Legenda

errori grafici

Documento: **Piano delle Regole**

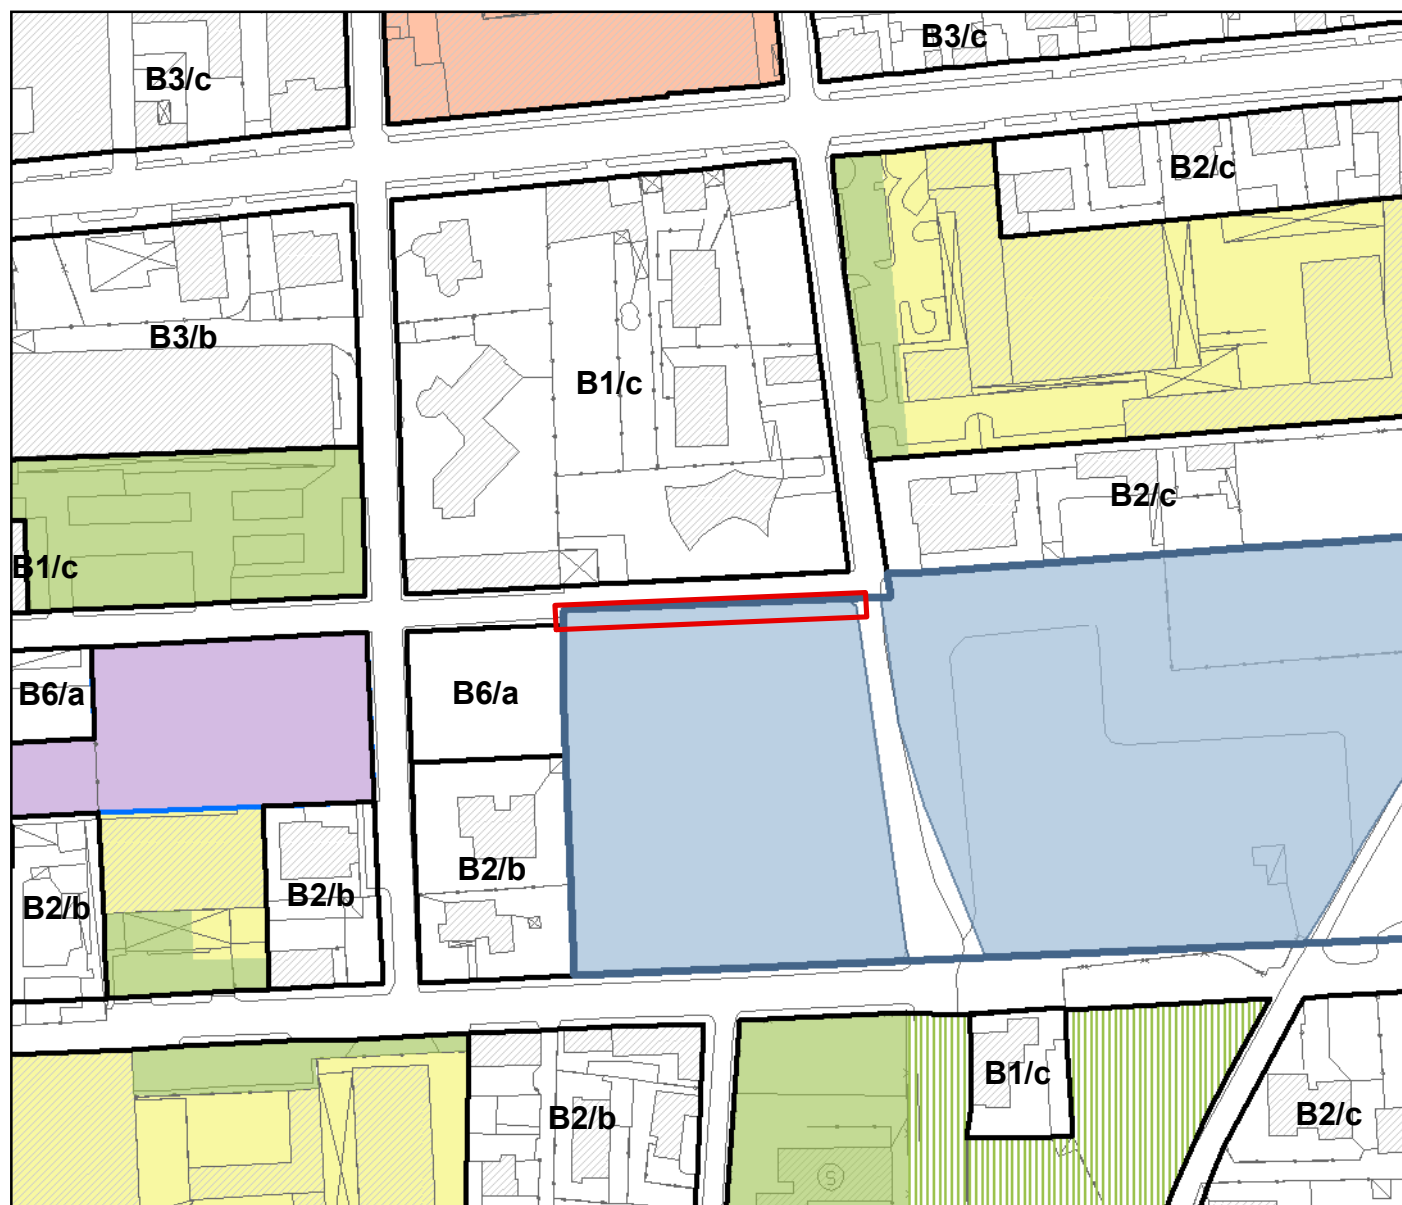
errato allineamento tra area di trasformazione TR2g e sede stradale

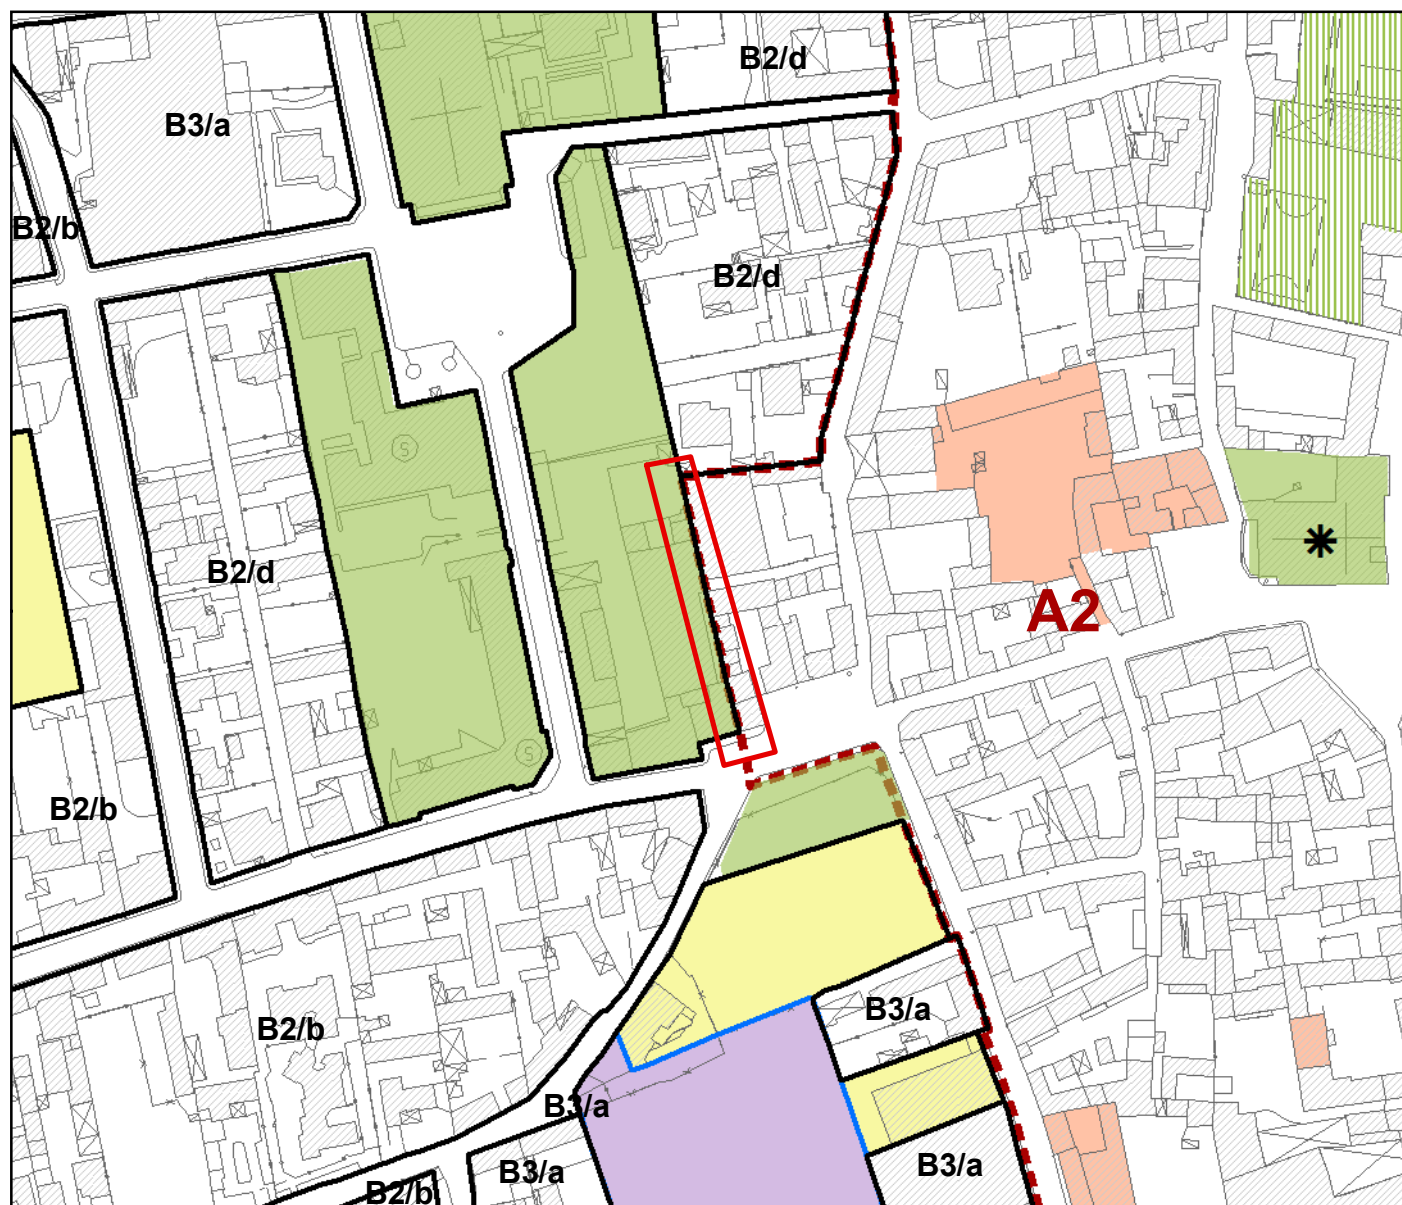
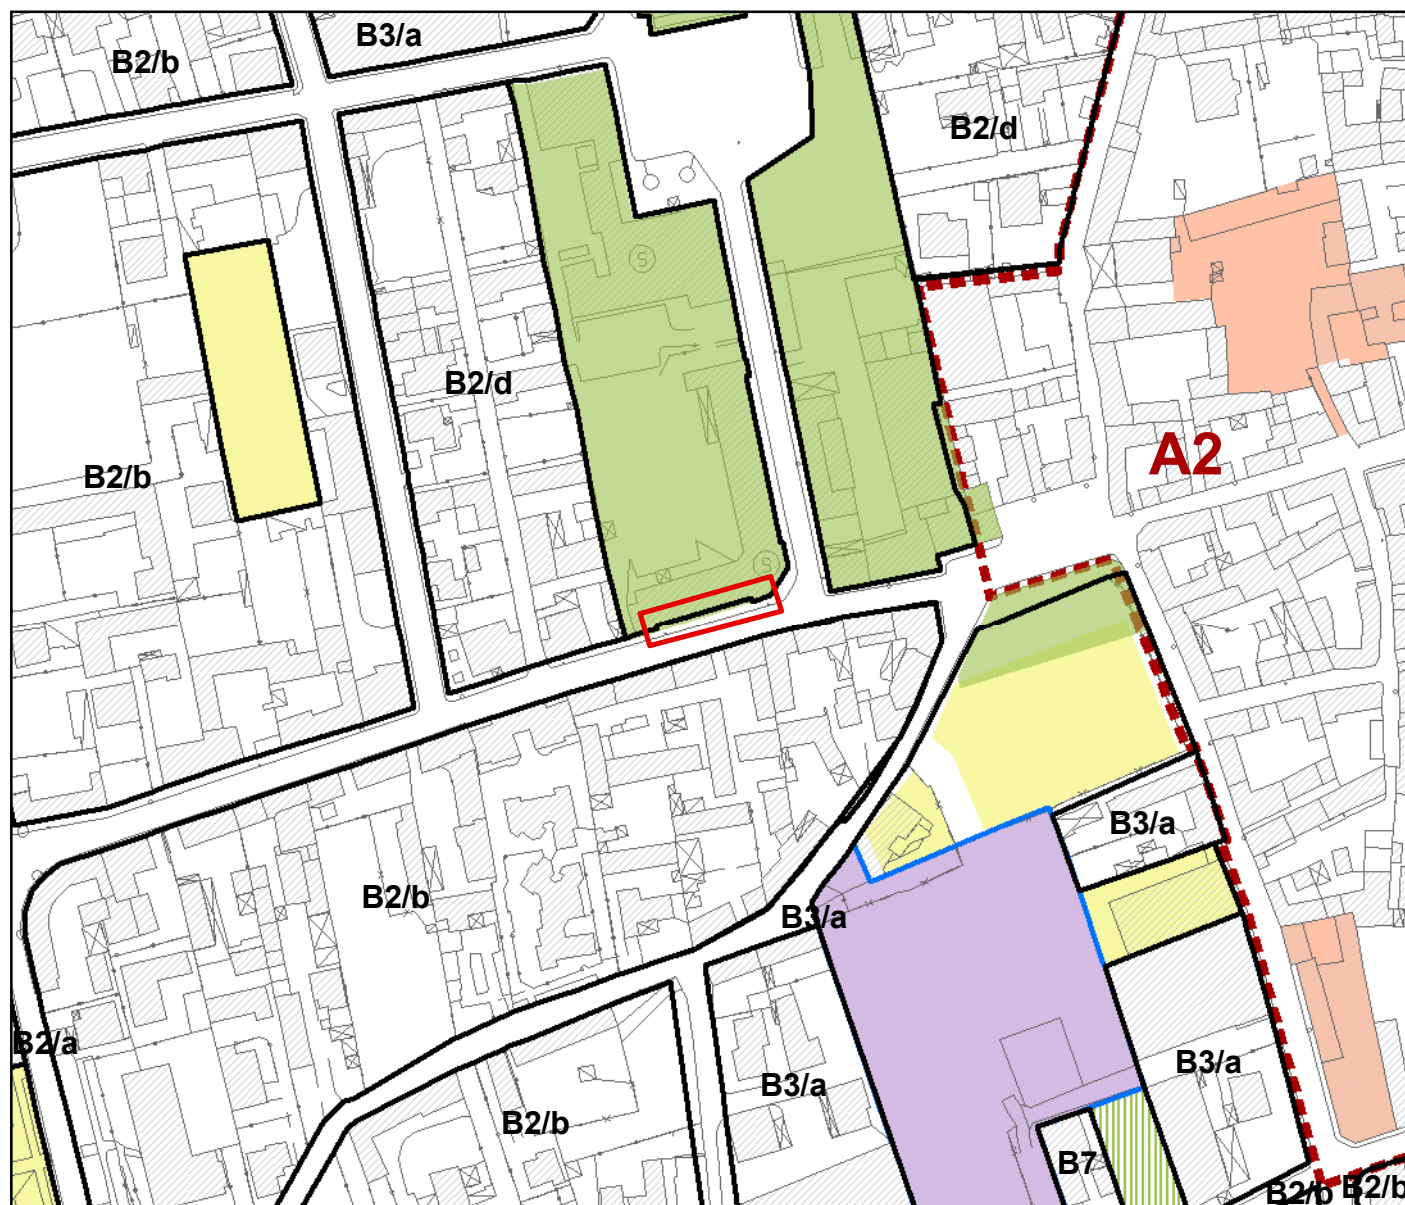
errato allineamento tra "aree a servizi esistenti disciplinate dal Piano dei Servizi" e limite centro storico

Allineare servizio esistente al perimetro del centro storico

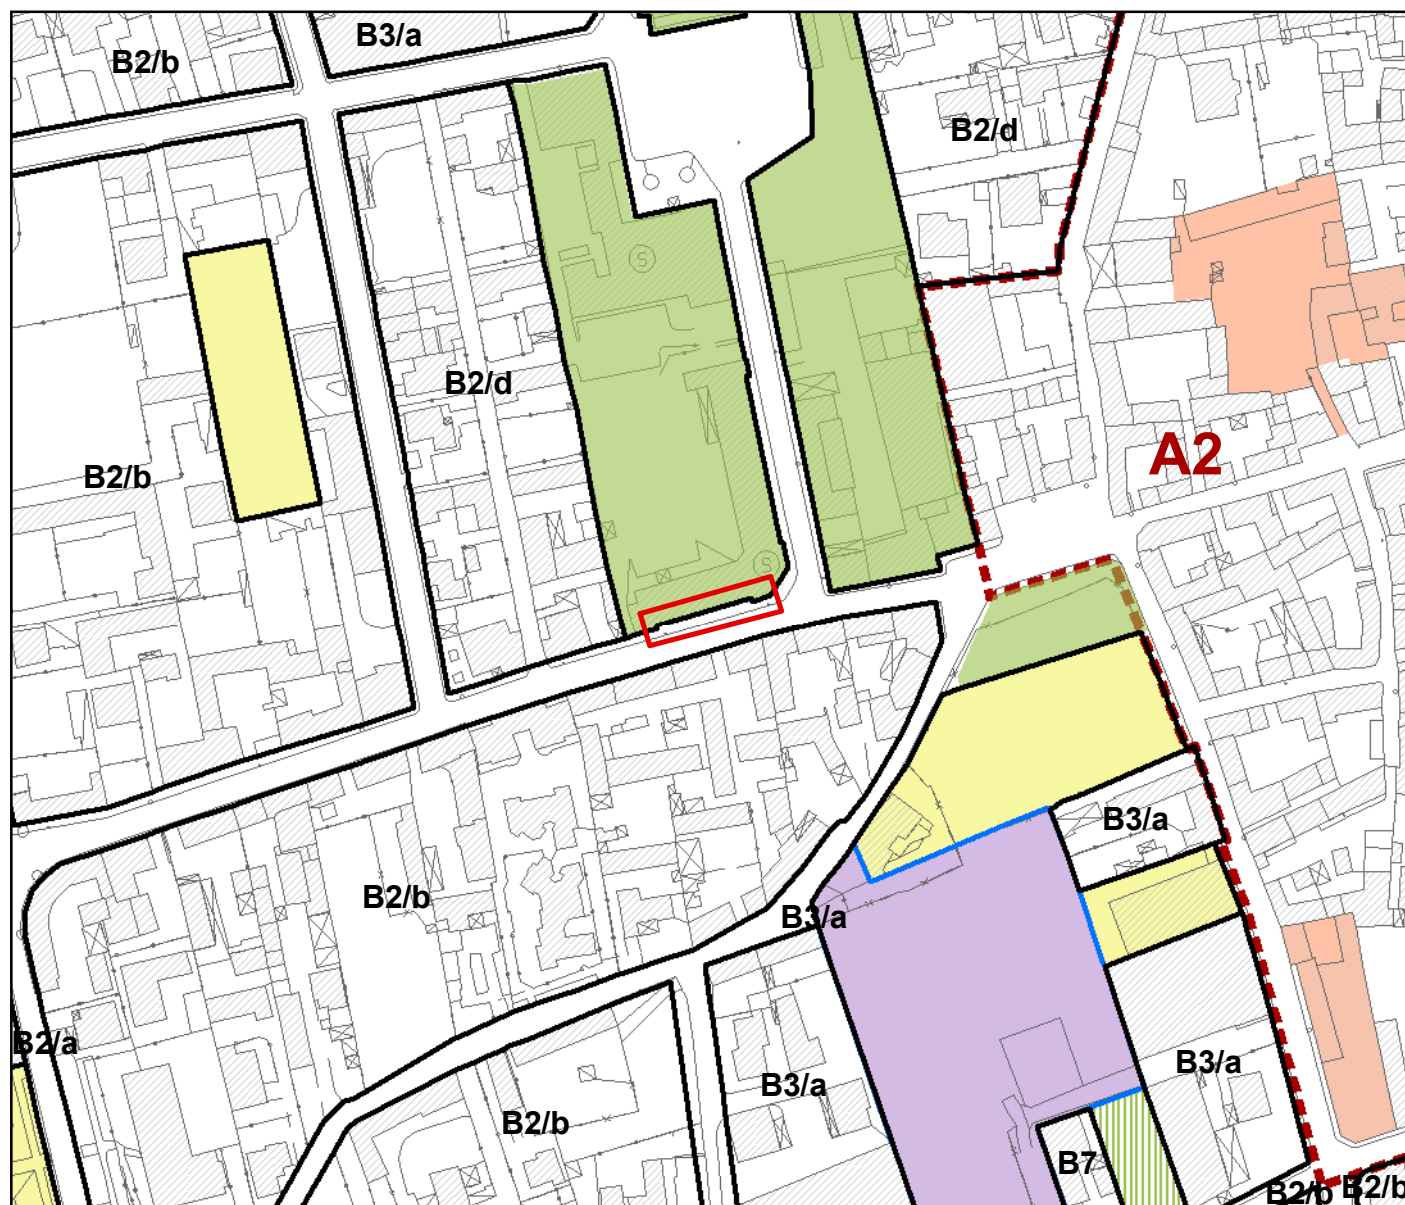
sovrapposizione tra "aree a servizi esistenti disciplinate dal Piano dei Servizi" e sede stradale

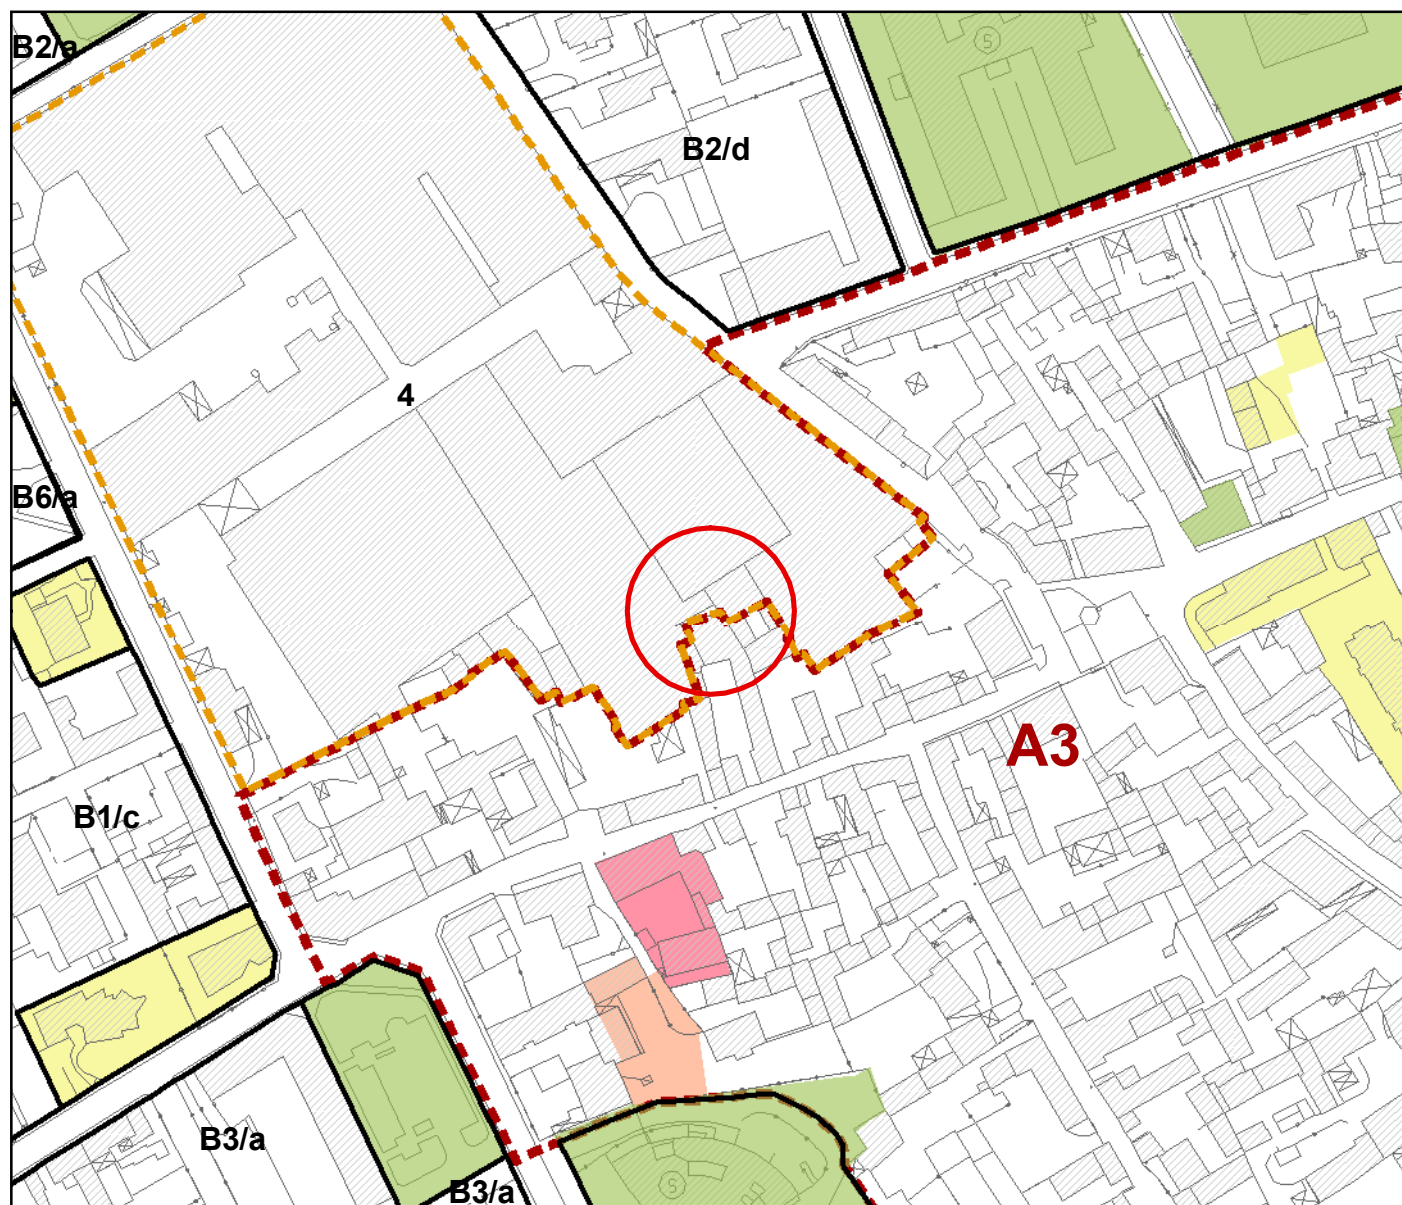
errato allineamento tra limite subambito E1 e linea stradale

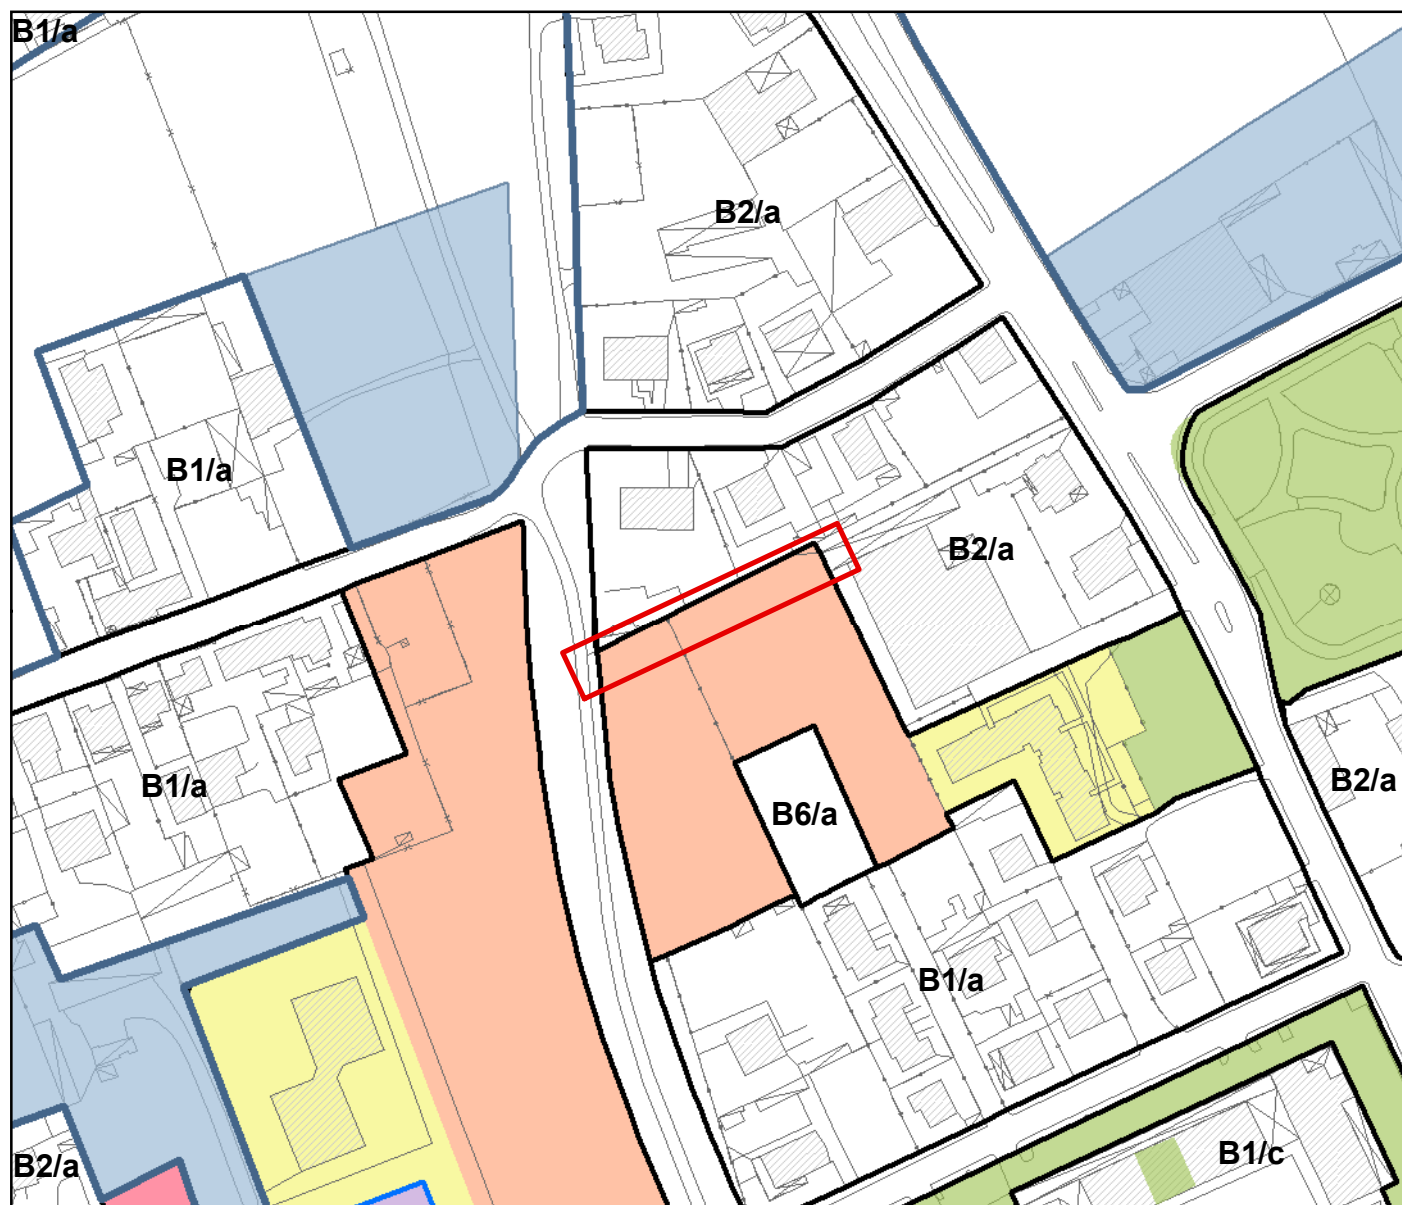
errato allineamento tra il perimetro del Piano attuativo approvato e la sottozona B2/a
